**INFORME DE HITO DE CONTROL
N° 0030-2026-OCI/5978-SCC**

**“EJECUCION Y OPERACIÓN SISTEMAS ALTERNATIVOS PARA
RECOLECCIÓN Y EVACUACIÓN DE AGUAS DE LLUVIA EN ZONAS
URBANAS ANTE EL PELIGRO INMINENTE POR INTENSAS
PRECIPITACIONES PLUVIALES Y PROBABLE OCURRENCIA DEL
FENÓMENO EL NIÑO 2026 – 2027”**

**HITO DE CONTROL N° 16:
ESTADO SITUACIONAL DEL SARE NUEVO AMANECER A
AGOSTO DE 2026**

ACTA DE INSPECCIÓN FÍSICA N° 001 - 2026 - SARE NUEVO AMANECER - PIURA

Imagen N° 1: Vista del equipamiento electromecánico del SARE Nuevo Amanecer ubicado dentro de un cerramiento metálico de malla.

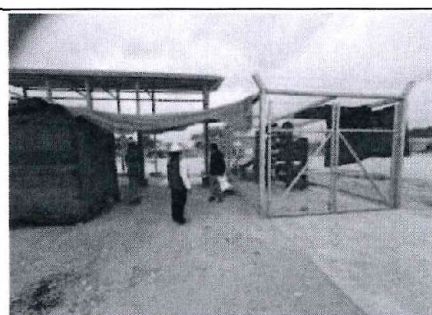
- 1.3 Durante la inspección física se observó equipamiento electromecánico correspondiente al sistema instalado dentro de un cerramiento de malla metálica, provisto de elementos

de seguridad en su parte superior. Asimismo, se verificó que las estructuras de captación, buzones y canaletas ubicadas fuera de dicho cerramiento se encuentran en un área de acceso abierto, no observándose un cerco perimétrico continuo que comprenda la totalidad de las instalaciones del SARE. La Comisión deja constancia de esta condición para su posterior contraste con la documentación técnica y las medidas de seguridad que resulten aplicables.

Imagen N° 2: Vista general del cerramiento del equipamiento y del área adyacente del SARE, la cual permanece de libre acceso.

Imagen N° 3: Registro de la visita de inspección física realizada por la Comisión de Control en el SARE Nuevo Amanecer.

Imagen N° 4: Vista general de buzones, canaletas y elementos de captación ubicados en el área del SARE Nuevo Amanecer.

Imagen N° 7: Abertura en la canaleta cubierta de manera provisional con un neumático, con presencia de residuos y material suelto en su interior.

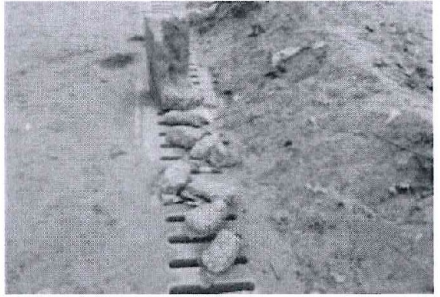
- 1.4 En las estructuras destinadas a la recolección de aguas de lluvia se observaron rejillas y tapas de concreto tipo ranurado que, en determinados sectores, presentaban fracturas, fisuras, pérdida de secciones y espacios sin cobertura.

- 1.5 Asimismo, en diversos tramos de las rejillas y canaletas se observó presencia de arena, material granular, residuos sólidos, basura y restos de concreto, tanto sobre dichas estructuras como en su interior, encontrándose sectores con acumulación parcial de estos materiales. La incidencia de las condiciones observadas en el funcionamiento del sistema será materia de evaluación y contraste con la documentación técnica, de operación y mantenimiento correspondiente.

- 1.6 En determinados puntos se observaron piedras, bloques de concreto, neumáticos, cilindros y otros elementos colocados sobre sectores de las rejillas, tapas o aberturas existentes. La Comisión deja constancia de dicha condición física, así como de la existencia de sectores que presentan pérdida o ausencia de partes de las tapas de concreto, correspondiendo su contraste con las características y condiciones previstas para estas estructuras.

Imagen N° 5: Rejilla/tapa de concreto con pérdida de sección y abertura expuesta; se observa un cilindro colocado de manera provisional sobre el área afectada.

Imagen N° 6: Tramo de canaleta con rejillas de concreto fracturadas, elementos desprendidos y aberturas sin cobertura.

Imagen N° 8: Vista longitudinal de la canaleta con acumulación de material, residuos y piedras colocadas sobre las rejillas de captación.

- 1.9 Durante la visita de inspección, personal del PNSU manifestó que el SARE Nuevo Amanecer se encuentra operativo y que se vienen realizando coordinaciones para efectuar el cambio de las rejillas de concreto deterioradas de las canaletas, así como actividades de limpieza de dichas estructuras. La Comisión deja constancia de lo informado, correspondiendo su posterior contraste con la documentación que sustente las acciones y coordinaciones señaladas.
